**RÉVISION 001 INVITATION À  
SOUMISSIONNER  
DEMANDE D'OFFRES À  
COMMANDES**

<b>Title - Sujet :</b> Mise à niveau des systèmes mécaniques, Lieu historique national de la bataille-de-la-Ristigouche		
<b>Solicitation No. - N° de l'invitation :</b> 5P468-21-0158/A	<b>Date :</b> 08 décembre 2021	
<b>Amendment No. - N° de modification :</b> 001		
<b>Client Reference No. - N° de référence du client :</b> 1408		
<b>GETS Reference No.   N° de référence de SEAG :</b> PW-21-00975348		
<b>Solicitation Closes - L'invitation prend fin :</b> <b>At - à :</b> 14h 00 <b>On - le :</b> 16 décembre 2021		<b>Time Zone - Fuseau horaire</b> HNE
<b>F.O.B. - F.A.B. :</b> <b>Plant - Usine :</b> <input type="checkbox"/> <b>Destination :</b> <input checked="" type="checkbox"/> <b>Other - Autre :</b> <input type="checkbox"/>		
<b>Address Enquiries to - Adresser toutes demande de renseignements à :</b> Jaime Creaser		
<b>Telephone No. - N° de téléphone :</b> 902-266-8592	<b>Fax No. -N° de télécopieur :</b> 1-877-558-2349	<b>Email Address – Courriel :</b> <a href="mailto:Jaime.Creaser@pc.gc.ca">Jaime.Creaser@pc.gc.ca</a>

Dossier : Mise à niveau des systèmes mécaniques  
Projet APC : 1408-4

No d'addenda : ME

**SOUS-SOL - PROTECTION INCENDIE - ISOMÉTRIE - CONSTRUCTION**  
UNDERGROUND - FIRE PROTECTION - ISOMETRIC - CONSTRUCTION

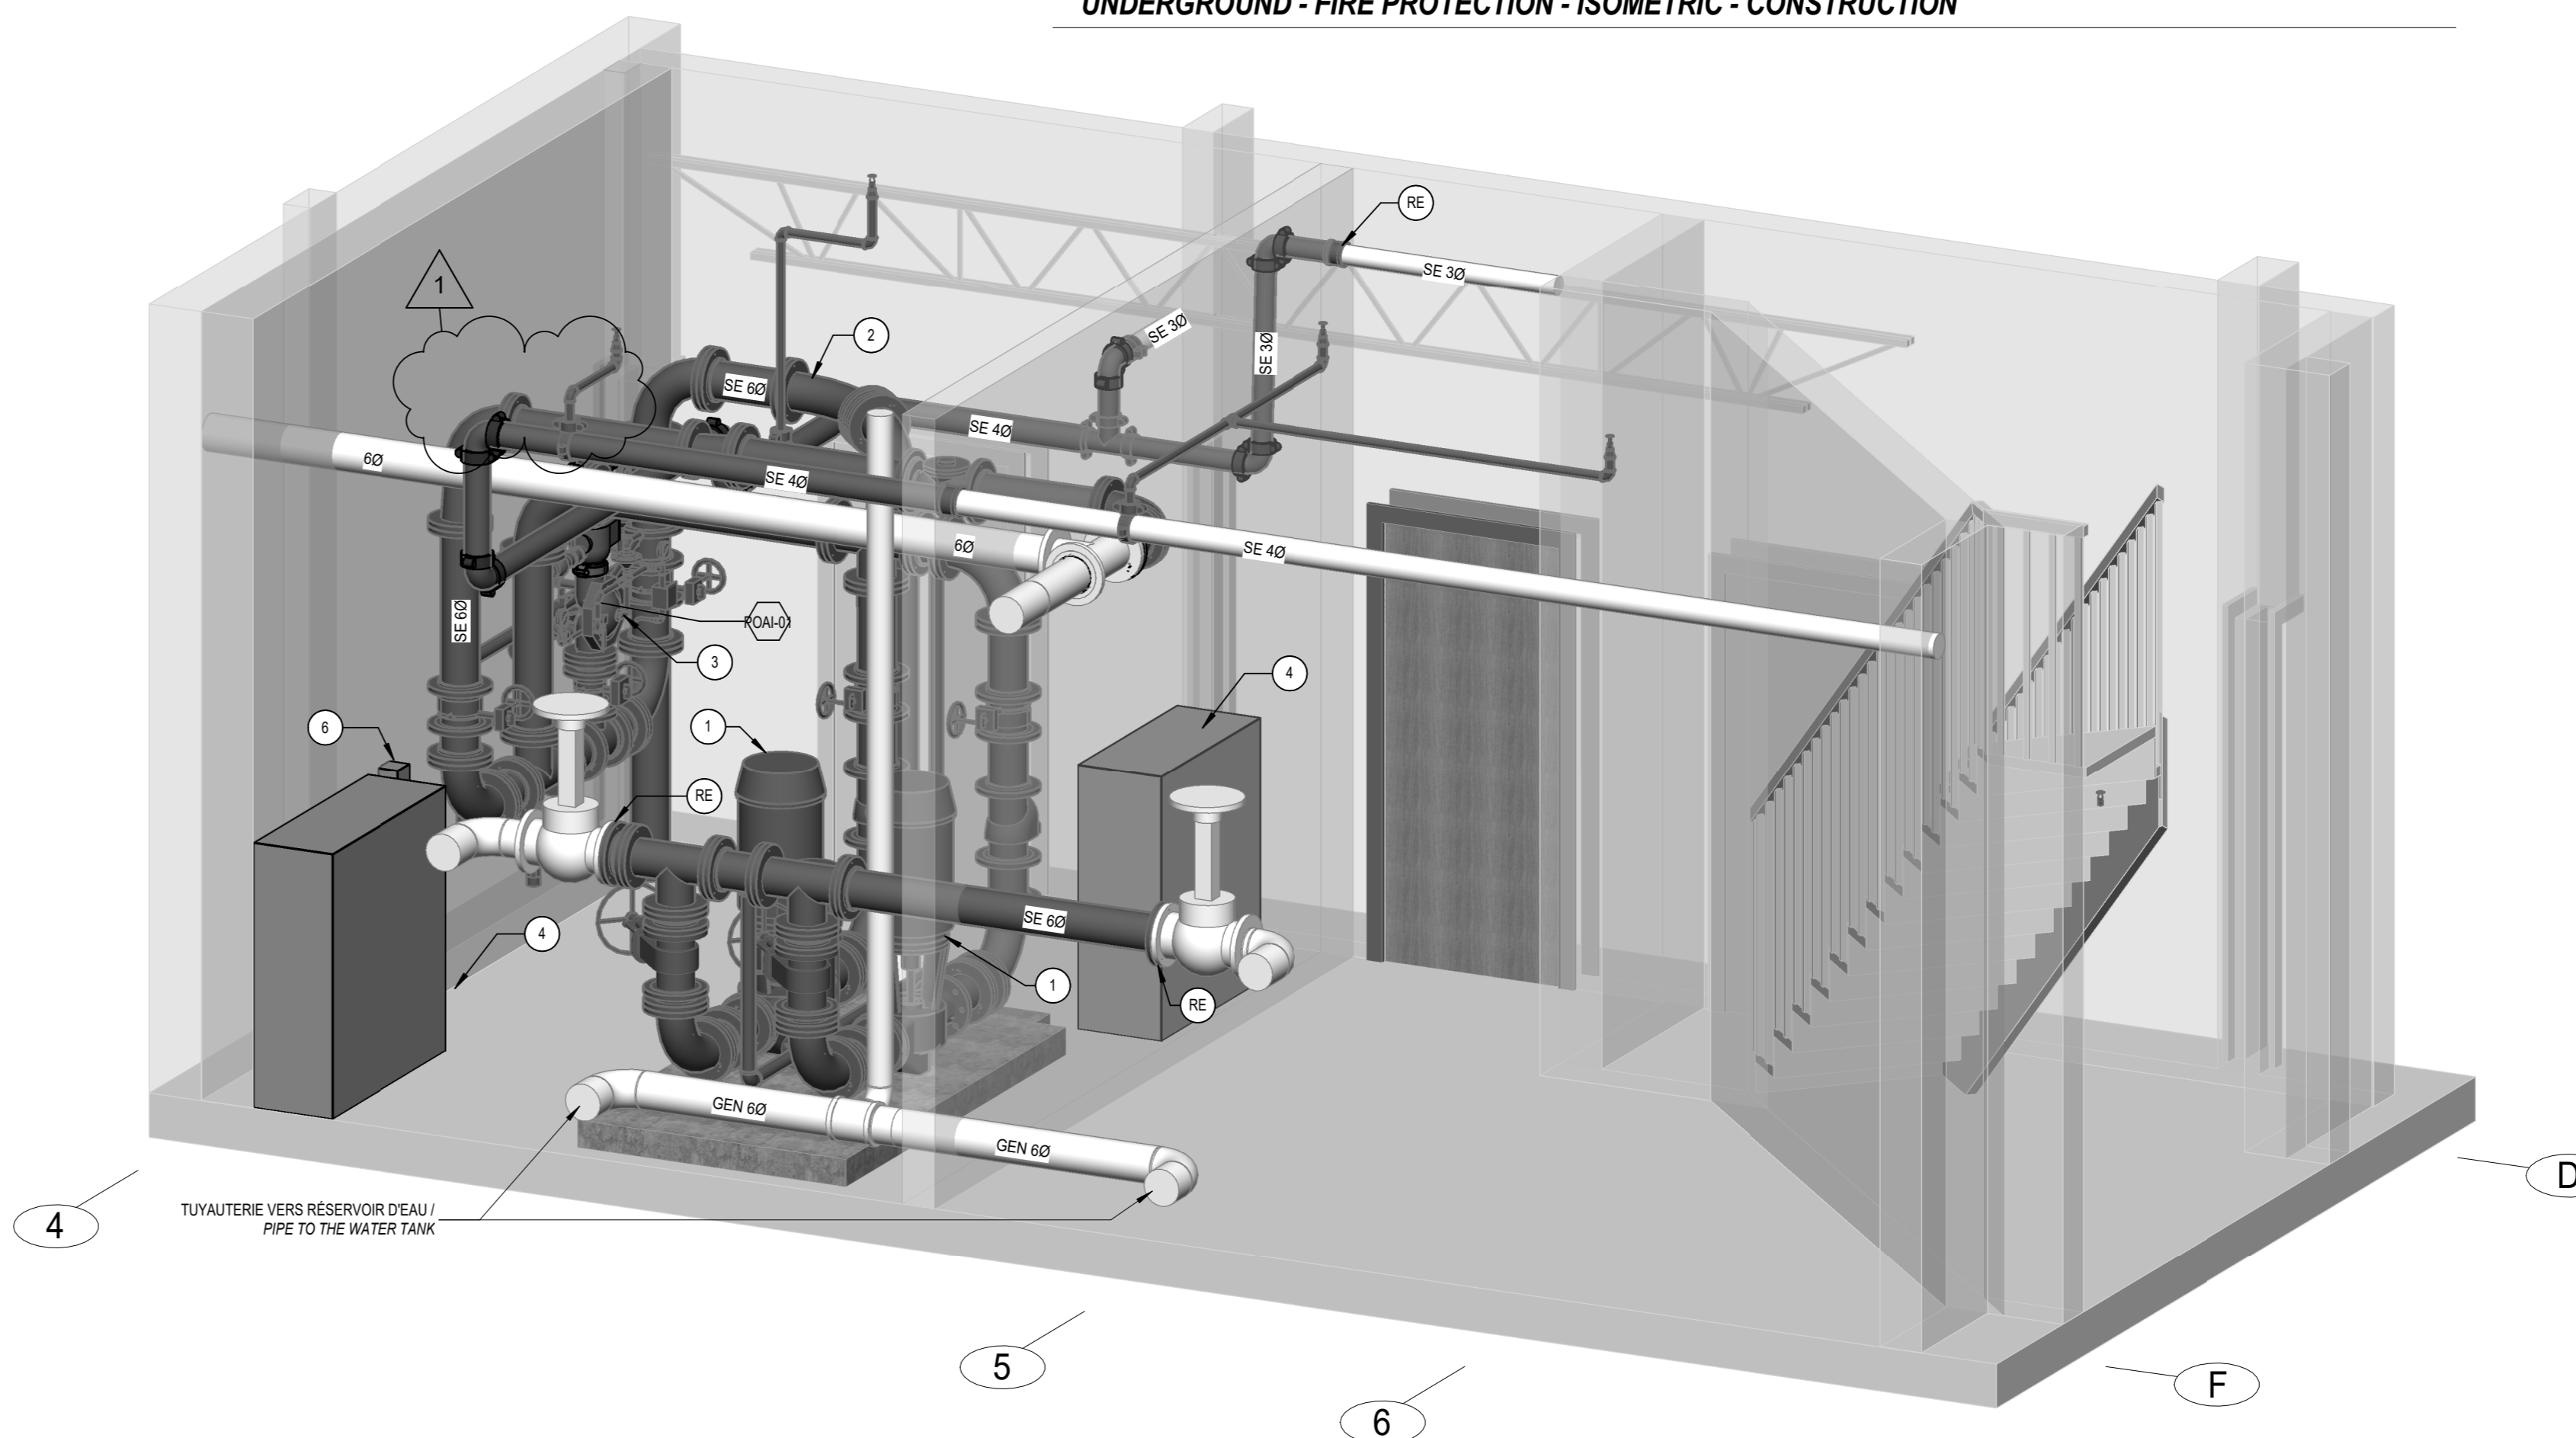
#### 2.1.2 Plan M302 - PROTECTION-INCENDIE SOUS-SOL CONSTRUCTION

- .1 La cloche hydraulique existante est démolie et n'est plus à raccorder au nouveau clapet d'alarme. Les identifications #7 et #9 sont annulées.
- .2 Le plan M302 est réémis en révision 1.
